CÂMARA MUNICIPAL DE TORRES VEDRAS
Plano de Pormenor do Choupal e Área Envolvente
Relatório de Ponderação da Discussão Pública

Janeiro de 2007

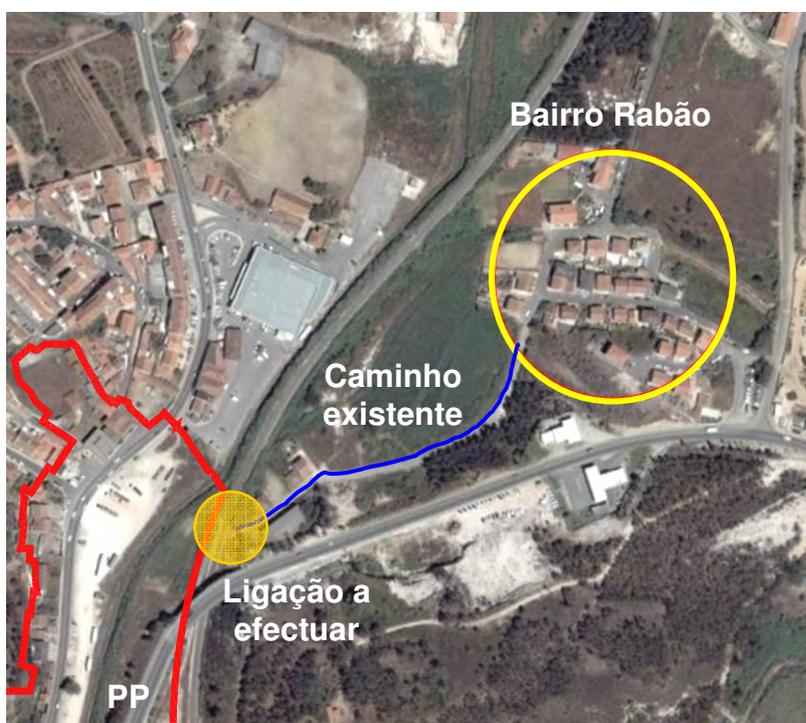
- Propõe que o Plano seja mais flexível relativamente à função a atribuir ao maior equipamento proposto para o Choupal, devendo estar preparado para admitir uma função distinta da biblioteca; propõe a alteração da designação para uma situação mais abrangente do tipo “equipamento”;
- Considera fundamental aumentar a conectividade entre a área de intervenção do Plano e o Bairro Rabão através de uma ligação pedonal.

Entende-se, contudo, que durante o longo processo de elaboração e implementação do Plano (iniciado em 2002) se tenham vindo (ou venham) a considerar outras localizações para a tão necessária biblioteca municipal bem como alternativas para o equipamento a implantar no sector noroeste do Choupal.

Tendo em vista a melhor execução do Plano, considera-se razoável a proposta do participante de atribuir a este edifício proposto uma outra designação que, ao mesmo tempo que admite a construção da biblioteca municipal, não inviabiliza a instalação de outro tipo de equipamento de cariz cultural, social e/ou lúdico.

Assim, a versão final do Plano deverá apresentar a designação genérica de “equipamento”, especificando o regulamento as valências admitidas de acordo com a estratégia e os objectivos definidos (cariz cultural, social e/ou lúdico).

No que diz respeito à proposta de uma ligação pedonal entre a área do Plano e o bairro Rabão, da mesma forma que são previstas duas passagens aéreas sobre a linha-férrea que estabelecem a ligação pedonal (uma delas também viária) ao outro lado da mesma, reconhece-se que faz sentido prever uma ligação semelhante por forma a conectar o bairro em questão aos espaços públicos da área de intervenção.

Apesar deste se localizar a alguma distância da área de intervenção, existe um acesso que termina junto à linha-férrea (veja-se imagem seguinte) cuja envolvente está parcialmente classificada como área urbanizável na proposta de revisão do PDM de Torres Vedras, prevendo-se a consolidação e ampliação do referido bairro para sudoeste. Verifica-se ainda que esta área urbana/urbanizável se encontra não só confinada a poente pela linha-férrea como também a sul pelo acesso à auto-estrada A8, constituindo um enclave. Por estas razões justifica-se plenamente a integração no Plano de um acesso, ainda que pedonal, à zona de recreio e lazer proposta para a Vala dos Ameais.

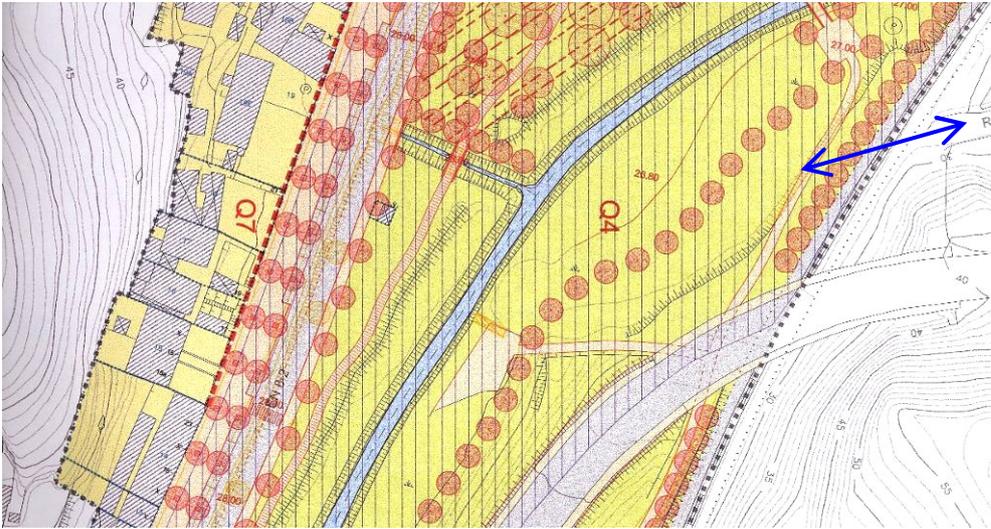
- Discorda da opção de localização da biblioteca no Choupal, quer por considerar que este local não suficientemente central relativamente à cidade e, portanto, de difícil acesso aos estudantes, quer por defender que da localização proposta não decorrerão as quaisquer dinâmicas de utilização do parque. Como alternativa à biblioteca, sugere a existência de um equipamento associado ao carácter lúdico do parque, nomeadamente um edifício multifuncional que integre um restaurante e esplanada, espaços para organização de eventos e congressos, ludoteca, instalações para associações juvenis de carácter desportivo ou ambiental, comércio, etc. Propõe ainda a redução da volumetria proposta para este equipamento.

- No contexto da intervenção no Choupal considera estarem ausentes critérios de valorização do coberto vegetal, defendendo a manutenção das suas características. Não se verificam também referências quanto à introdução de obras de arte no parque.

- Salaria a falta de referências à Fonte/Chafariz do Choupal, considerando que esta deve ser integrada no conjunto de edifícios a preservar, valorizar e classificar no âmbito do PP. Apresenta algumas informações que comprovam o seu valor patrimonial.

- Tem dúvidas quanto à construção do estacionamento subterrâneo previsto para o Choupal devido ao risco de cheia.
- Questionam a necessidade de remover dos edifícios do Pátio Alfazema as funções industriais actualmente existentes, apesar de concordarem genericamente com a intenção.

A aposta na localização de um equipamento como uma biblioteca municipal no parque do Choupal resulta não só de uma orientação do executivo camarário mas, sobretudo, da perspectiva de que a criação de uma nova centralidade nesta zona da cidade depende tanto da valorização dos elementos naturais presentes como da introdução de novos equipamentos de cariz lúdico e cultural enquanto motivos de visita e permanência urbana em particular de jovens e estudantes. Importa referir que algumas

das valências propostas pelo reclamante para este equipamento (restauração, animação, exposições, etc.) fazem parte da proposta para a biblioteca no âmbito do PP. Contudo, é possível que durante o longo processo de elaboração e implementação do Plano (iniciado em 2002) se venham a considerar outras localizações para a tão necessária biblioteca municipal bem como alternativas para o equipamento a implantar no sector noroeste do Choupal. Desta forma, e tendo em vista a melhor execução do Plano, uma das alterações decorrentes da ponderação da discussão pública consistirá na alteração da designação deste edifício por forma a admitir a construção da biblioteca municipal sem inviabilizar a instalação de outro tipo de equipamento de cariz cultural, social e/ou lúdico.

O Plano defende uma operação de requalificação do parque do Choupal, actualmente em elevado estado de degradação, através uma profunda reestruturação quer em termos de equipamentos/funções como em termos paisagísticos. A sua valorização e o aumento da sua atractividade implicam a renovação de alguns dos equipamentos existentes bem como uma intervenção cuidada ao nível da vegetação. Embora se preveja genericamente a manutenção da mancha arbórea (ver planta de implantação do PP), só no contexto de um projecto de execução deverão ser definidos critérios de intervenção no coberto vegetal. De igual forma, deverá ser à escala de projecto que se definirá com detalhe a qualidade estética das peças de mobiliário a implantar bem como a necessidade de introduzir elementos de arte urbana.

A ausência de referências ao Chafariz ou Fonte do Choupal na cartografia de base deveu-se a um lapso de representação o qual é, neste momento, difícil de justificar. De facto, a cartografia de base utilizada para a elaboração do Plano não o representa, embora a equipa tenha tido acesso a outras plantas do local que o representava mas que não puderam ser utilizados por qualquer motivo. O que importa aqui afirmar é o facto de a construção em questão ter sido identificada e caracterizada sumariamente numa primeira sessão de levantamento de campo, informação esta que não foi transposta para a proposta final devido à sua não representação cartográfica. Contudo, existem referências à sua presença que provam que esta estrutura não foi ignorada na caracterização do Choupal (veja-se capítulo 1.3.2. do relatório) apesar de não se ter tido acesso a qualquer informação documental sobre a mesma.

No que se refere à proposta, importa referir a intenção de manter a Fonte embora ela não venha expressa na respectiva memória descritiva. De facto, a implantação da

biblioteca foi desenhada considerando a sua existência – o volume estreito que constitui o sector poente deste equipamento é ligeiramente rodado relativamente ao eixo da ponte precisamente para se articular com a Fonte que se pretende ver requalificada. Uma prova dessa intenção é o recorte do espaço pavimentado a poente do extremo sul deste volume, que permite uma ligação directa entre a Fonte e o edifício.

Quanto ao aspecto da classificação da Fonte, na ausência de documentação e de referências na componente patrimonial elaborada no âmbito da revisão do PDM de Torres Vedras, não se propõe a sua classificação enquanto Imóvel de Interesse Municipal.
